Travaux d'aménagement du plan d'eau de Robien à St-Brieuc (Côtes d'Armor)

-
Compléments au dossier d'autorisation
environnementale au titre de la loi sur
l'eau et les milieux aquatiques

Jun 2020

PLAN CÔTÉ AU DROIT DE LA PASSE À POISSONS

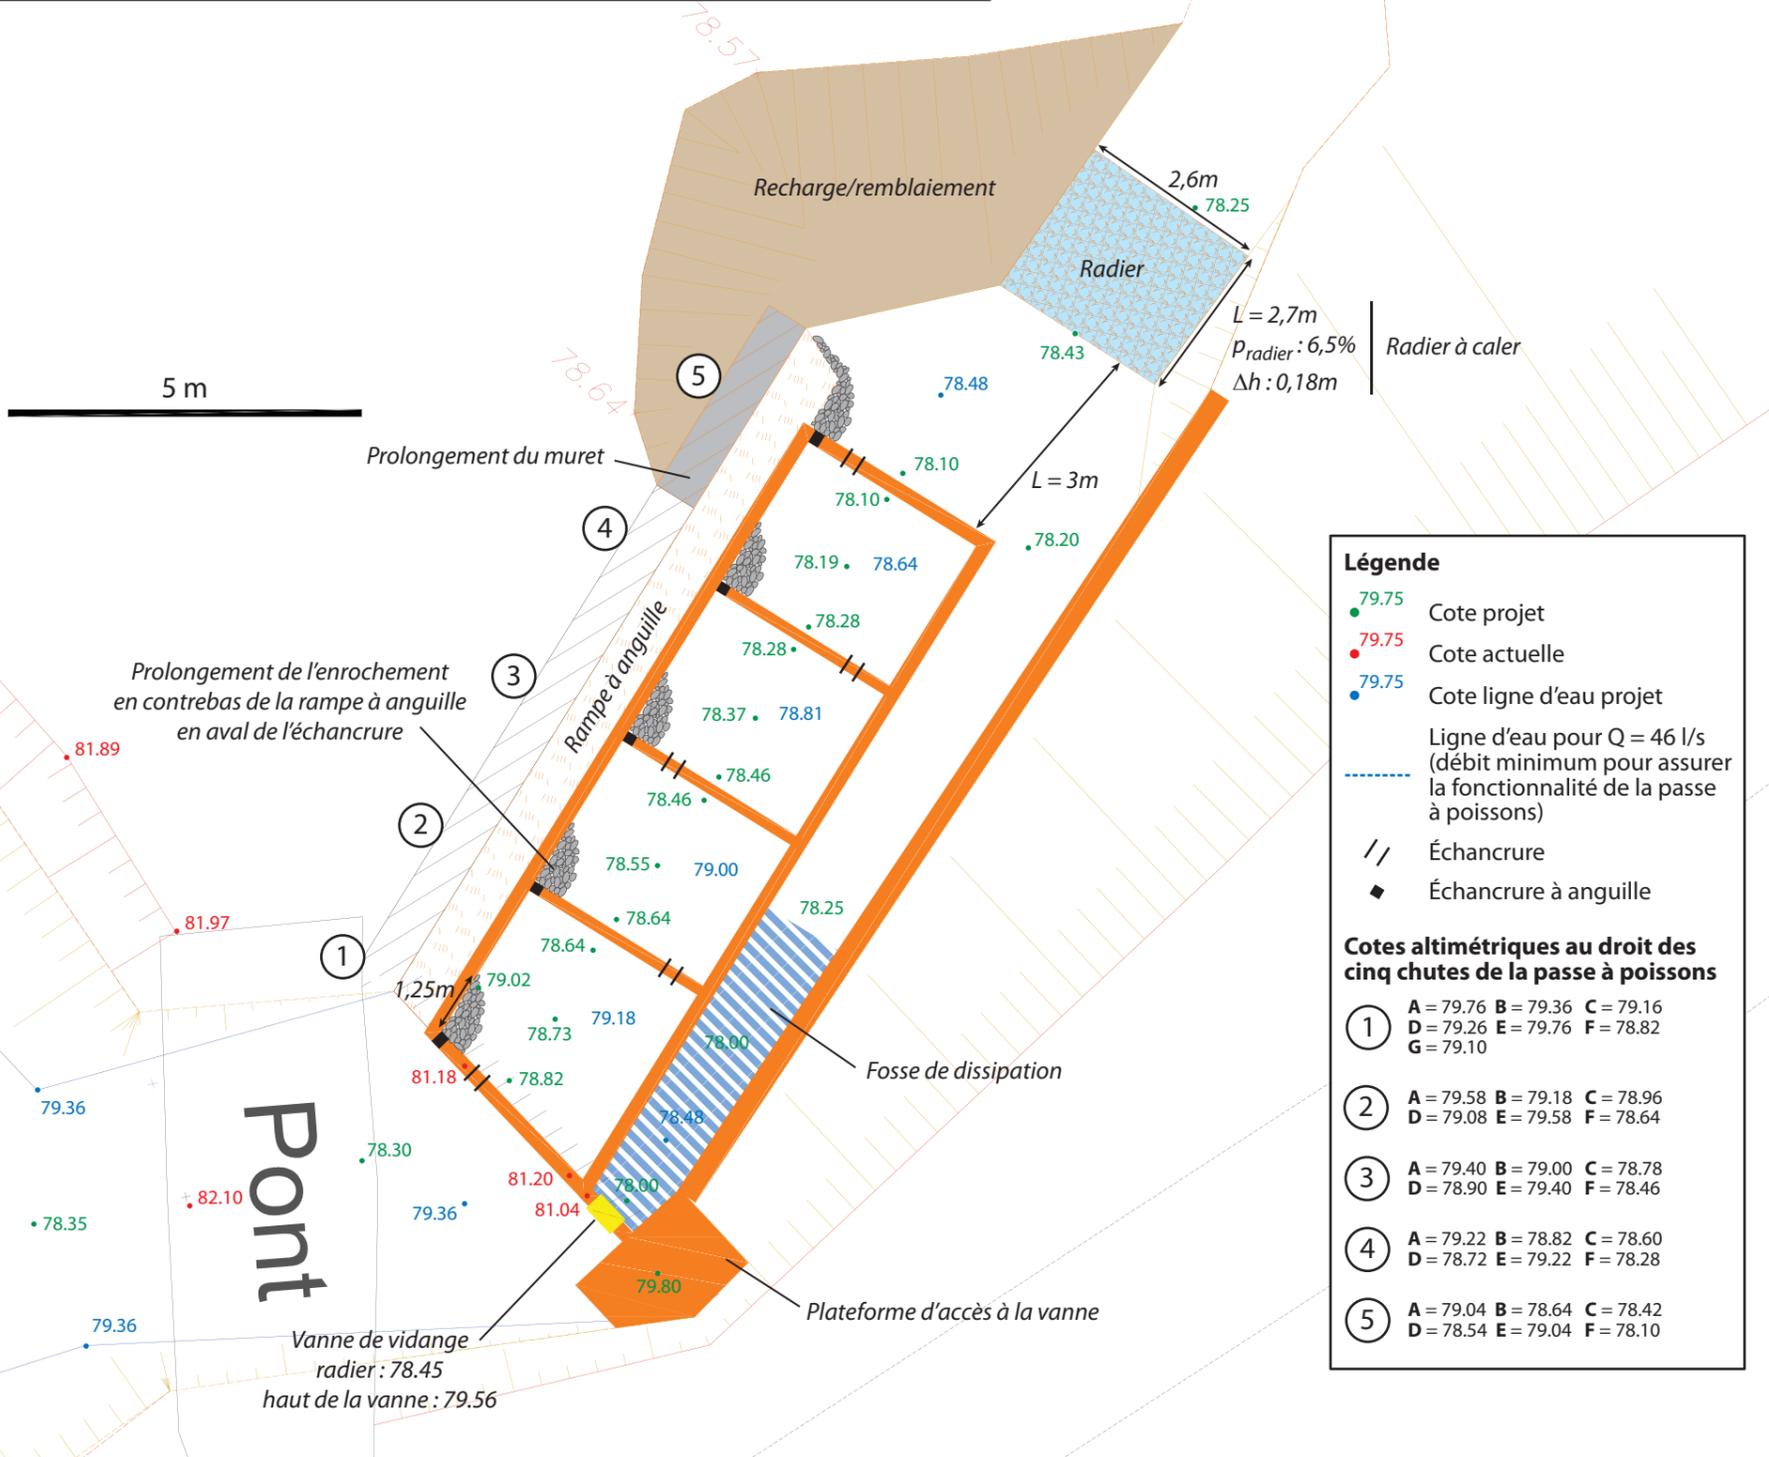
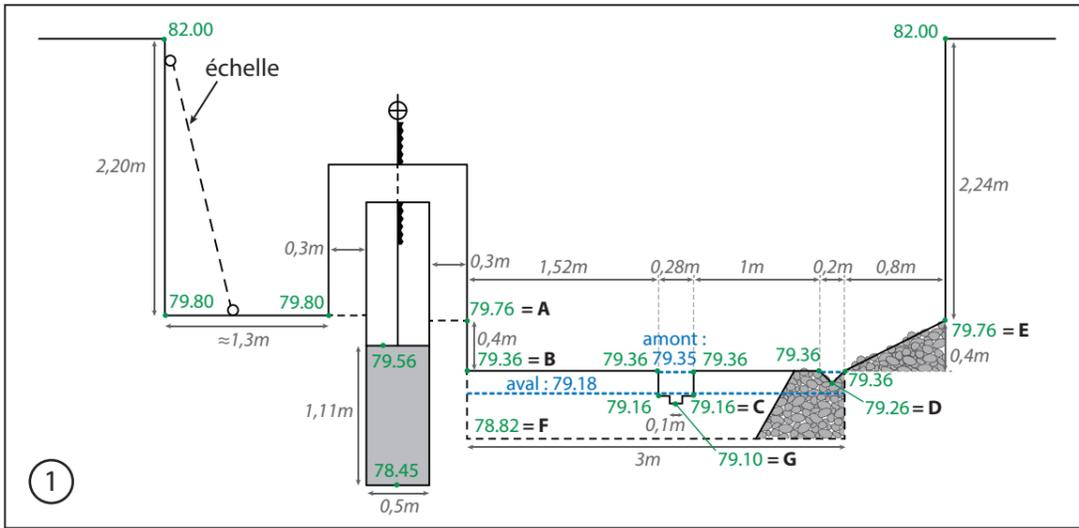
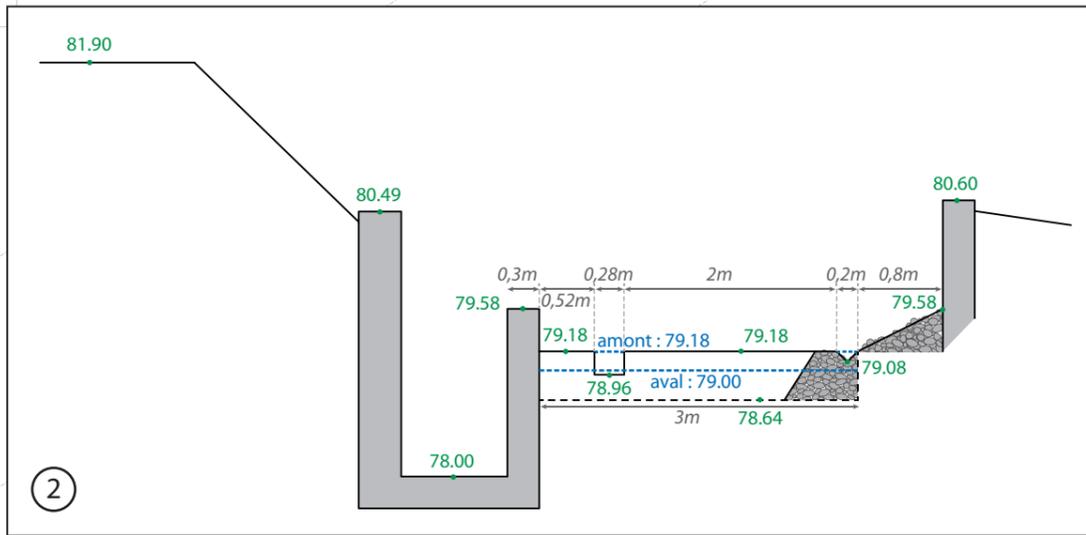
– **Précisions concernant la passe à poissons présentée au chapitre 5.2**

Le plan coté de la passe à poissons (apparaissant de manière floue en page 27 au chapitre 5.2 du dossier d'autorisation) est fourni ci-après en version nette.

Cette passe à poissons consiste bel et bien en une rampe en enrochement en rangées périodiques, et non pas en une passe à bassins successifs en béton, comme le plan pouvait le laisser penser.

Il s'agira, à l'exception du seuil amont, de seuils successifs en blocs de grande dimension, blocs qui seront stabilisés par une liaison bétonnée par le fond. Le seuil amont, quant à lui, sera réalisé en préfabriqué béton afin d'assurer un respect optimal des cotes et, ainsi, une parfaite répartition des eaux (fosse de pompage, échancrures pour débit réservé et franchissement piscicole, ...). Un apport de pierres maçonnées sera assuré dans la mesure du possible sur ce seuil, dans un objectif d'intégration paysagère.

PRISE D'EAU POUR LE POMPAGE DE MANOIR INDUSTRIES

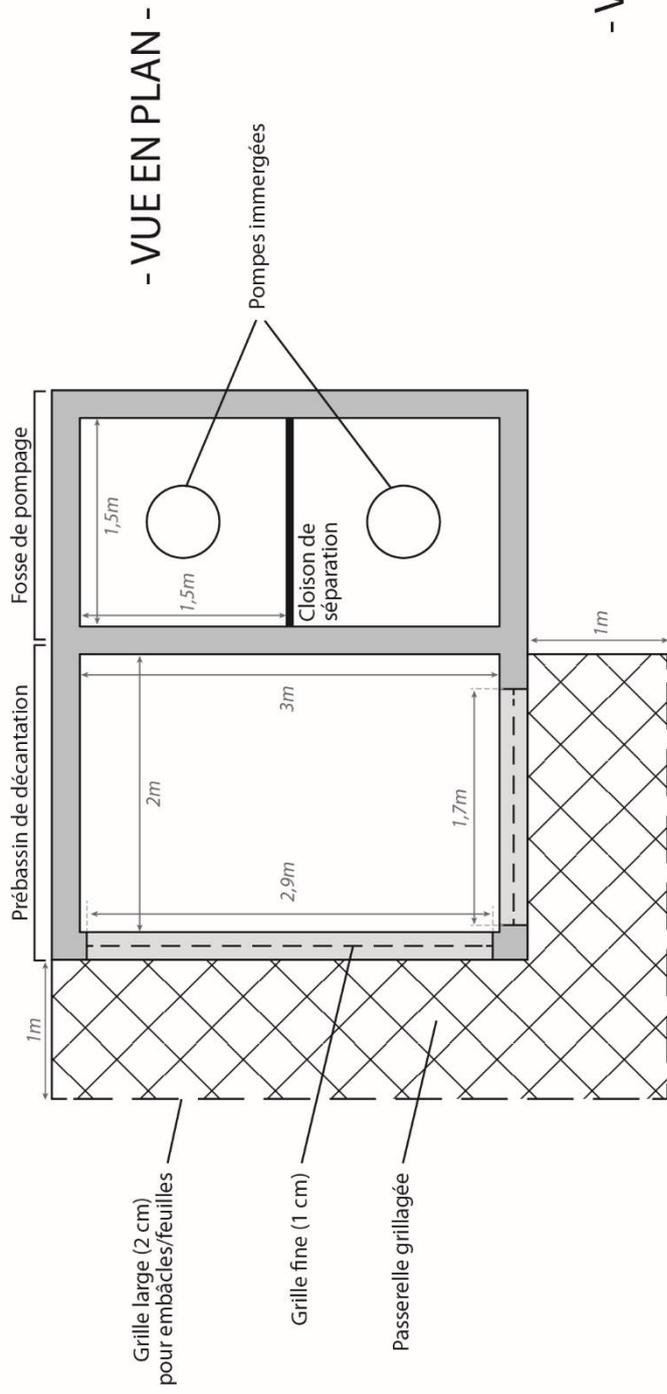
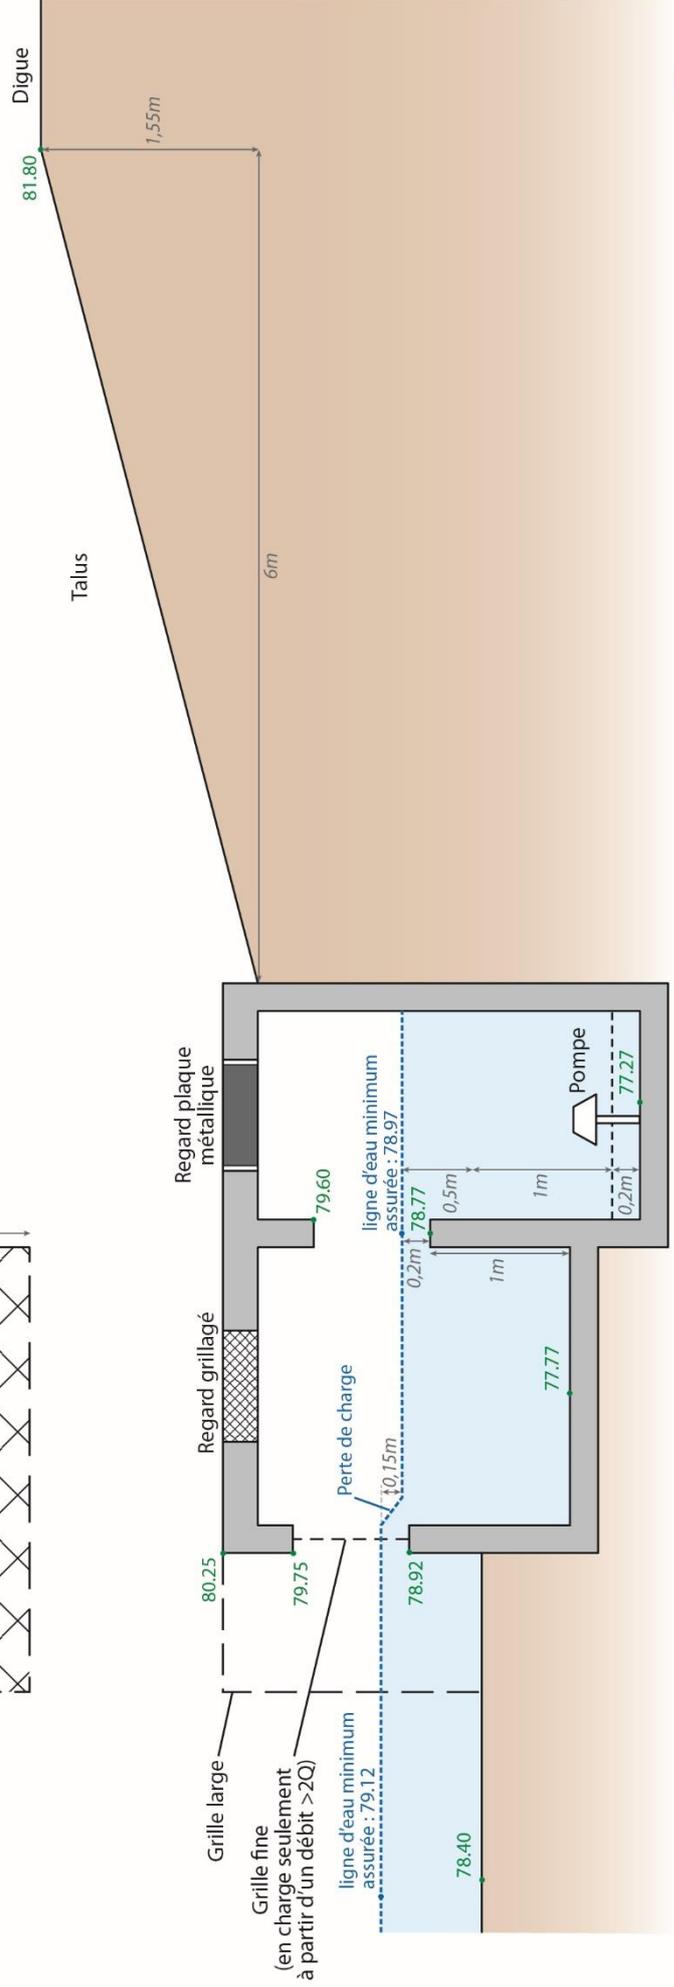
Comme expliqué ci-avant, les modalités de pompage ont évolué depuis le dépôt du dossier d'autorisation initial en décembre 2019 (type et nombre de pompes, débit de pompage, ...). Il apparaît donc nécessaire d'apporter quelques précisions par rapport aux éléments présentés dans le chapitre 5.1.3 du dossier initial.

Afin d'assurer une prise d'eau permanente à destination de Saint Briec Fonderie, il s'avère nécessaire de procéder à un abaissement du système de pompage du même ordre que l'abaissement de la ligne d'eau du plan d'eau.

La solution retenue, afin d'allier facilité de mise en œuvre et efficacité technique des pompes, a été de **créer une nouvelle fosse de pompage juste à côté de l'actuelle et d'y installer deux pompes immergées de débit variable allant jusqu'à 120 m³/h** (l'une d'entre elles servant en secours de la première).

- **l'installation de deux pompes immergées dans une nouvelle fosse caractérisée par :**
 - une profondeur suffisante :
 - 50cm pour éviter le phénomène de cavitation ;
 - 100cm de marge entre l'ouverture du tuyau de pompage et le dessus des potentiels dépôts de vase ;
 - 20cm de marge en fond pour l'accumulation de vases ;

- une cloison séparant les deux pompes sur flotteurs afin d'éviter toute interférence risquant de provoquer une perte de fonctionnalité ;
- une ouverture dimensionnée selon le diamètre des deux tuyaux de pompage devant être raccordés à la station de pompage (et à la canalisation transportant les eaux vers Saint Briec Fonderie) ;

- un système de regard amovible sur le dessus (sous forme de plaque métallique insonorisée) afin de permettre la surveillance des pompes et l'accès à la fosse en vue de son entretien et de son curage ;

- **la création d'un pré-bassin servant de décanteur des eaux chargées et caractérisé par :**
 - une entrée dimensionnée pour permettre une mise en charge seulement pour un débit supérieur au Q2 ;

- un système de muret bétonné en guise de séparation vis-à-vis de la fosse et servant à retenir la majeure partie des sédiments au sein du pré-bassin et donc en-dehors de la fosse de pompage ;

- un système de double grille disposée à l'entrée du pré-bassin, une première à large écartement (2cm) servant à retenir les embâcles, une seconde plus fine (1cm) servant de filtre à sédiments ;

- un système de regard amovible sur le dessus, sous forme de grille afin de permettre un écoulement des eaux au sein du bassin en cas d'entrée bouchée par des embâcles et de montée du niveau du plan d'eau ;
